改善箇所説明図

【不具合の内容】

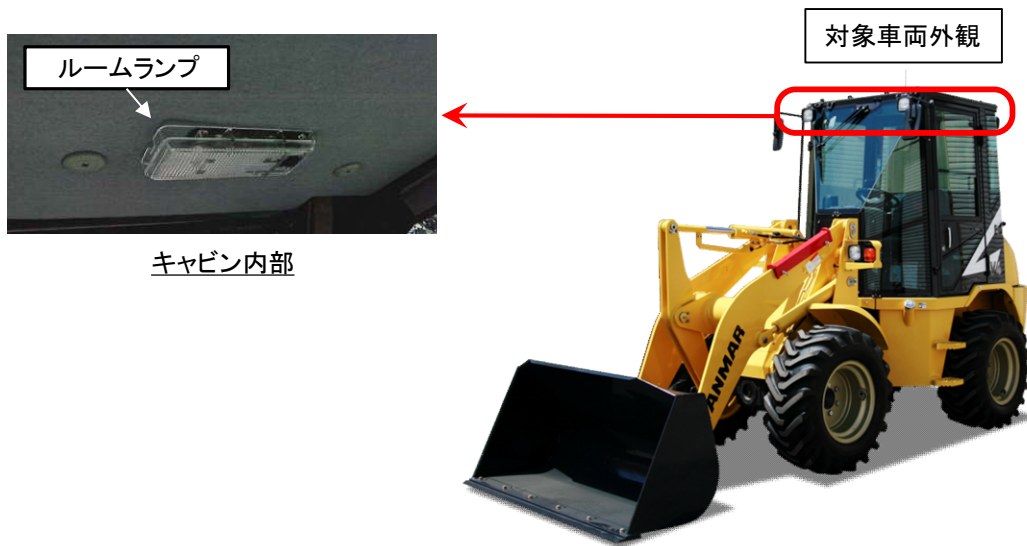
ショベル・ローダのルームランプにおいて、作業指示が不適切なため、取付時にルームランプの取付爪が折損しているものがある。

そのため、車両振動によりルームランプが脱落し、ルームランプ金属部がキャビン本体に接触して電気回路がショートすると、ヒューズが断線してモニタが不点灯になるほか、最悪の場合、方向指示器が作動しなくなるおそれがある。

全車両、ルームランプの取付状態を点検し、取付爪が折損している場合はルームランプを適切な方法にて新品に交換する。

フロントフレーム左側支柱部にステッカーNo. 5757を貼り付ける。
